女川原子力発電所第2号機 工事計画審査資料	
資料番号	O2-他-F-24-0022_改2
提出年月日	2021年10月 8日

女川原子力発電所第2号機
建屋の地震影響を踏まえた機器・配管系の
耐震評価について
(3. 11地震等の影響を踏まえた建屋の耐震評価
における指摘事項に対する回答)

2021年10月8日
東北電力株式会社

図1 機器・配管系の耐震評価

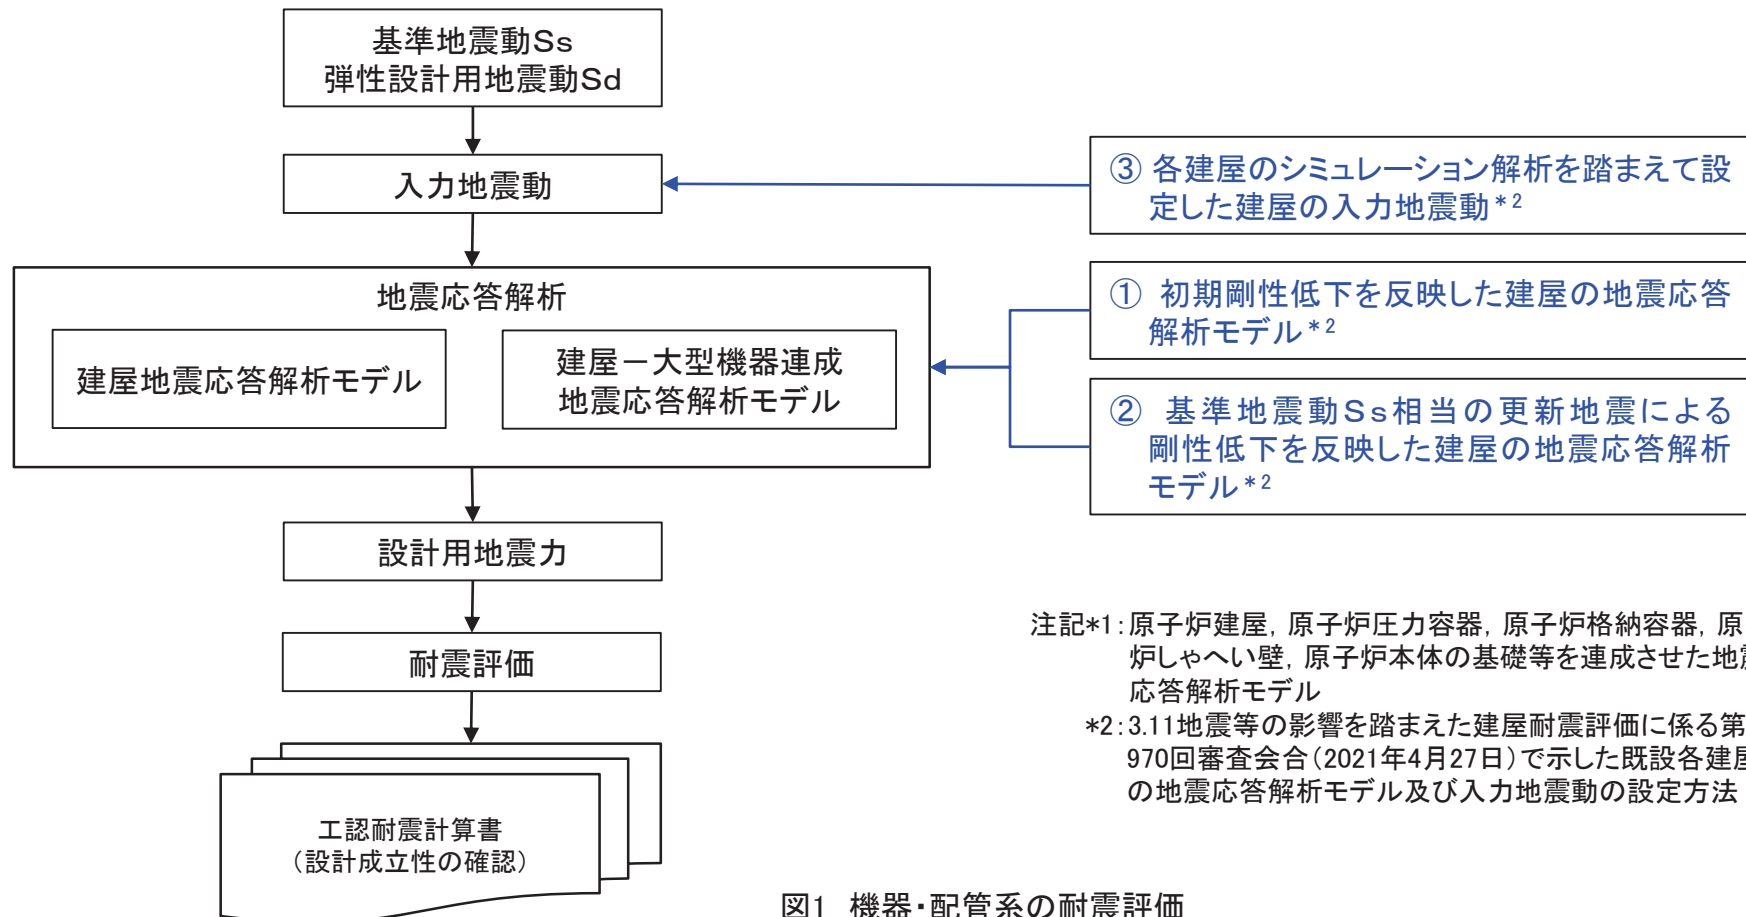
審査会合	指摘事項
第970回審査会合 (2021年4月27日)	機器・配管系の耐震評価方法及び設計成立性について、建屋剛性の不確かさケースを含めた地震応答解析の結果を踏まえて説明すること。

- 機器・配管系の耐震評価にあたっては、図1の通り、入力地震動及び地震応答解析(建屋地震応答解析モデル、建屋－大型機器連成地震応答解析モデル*1)に対して、3.11地震等の影響を踏まえた建屋耐震評価に係る検討結果を適用し、設計用地震力を設定した。
- 上記で設定した設計用地震力に対して、機器・配管系の耐震評価を実施し、いずれも耐震性が確保されること(設計成立性)を確認した(評価結果は別紙参照)。
